EN Workman Tripod, Pin Upgrade

GB Instructions for Pin Upgrade

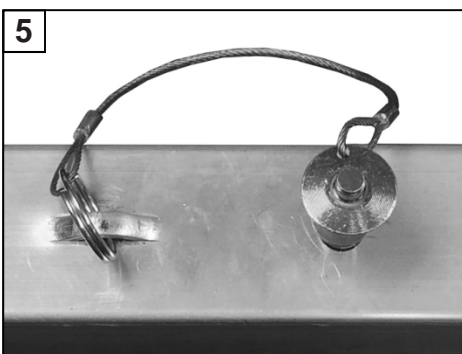
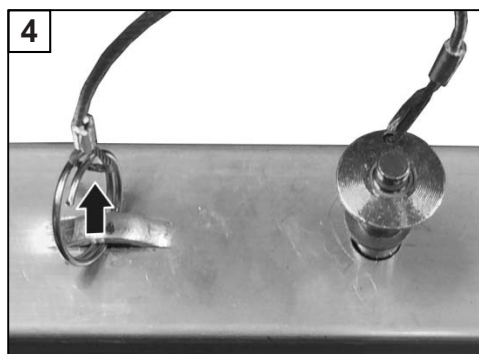
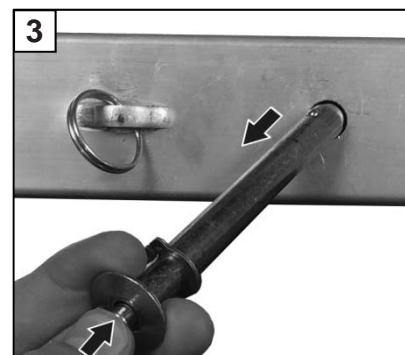
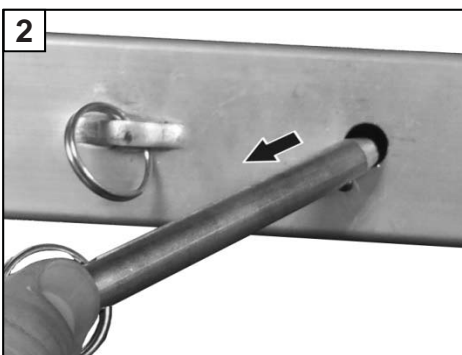
Prior to February 2016, the EN Workman Tripod was manufactured to meet the EN 795-1996 standard. Due to the recent launch of the new EN Workman Rescuer, we have updated all new tripods manufactured in February 2016 on to the EN 795-2012 standard. The only change to the tripod is the replacement of the single-action detent pins with two-action positive lock pins.

To be in compliance with current EN regulations, the Workman Rescuer must be used with a Workman Tripod equipped with the two-action pins.

For tripods that are compliant to the EN 795-1996 standard with detent pins, users are able to upgrade the pins on the tripod by purchasing a set of 3 positive-lock pins, part number 10174960, and following the instructions on the next page. These pins can be purchased through your normal distribution partner.
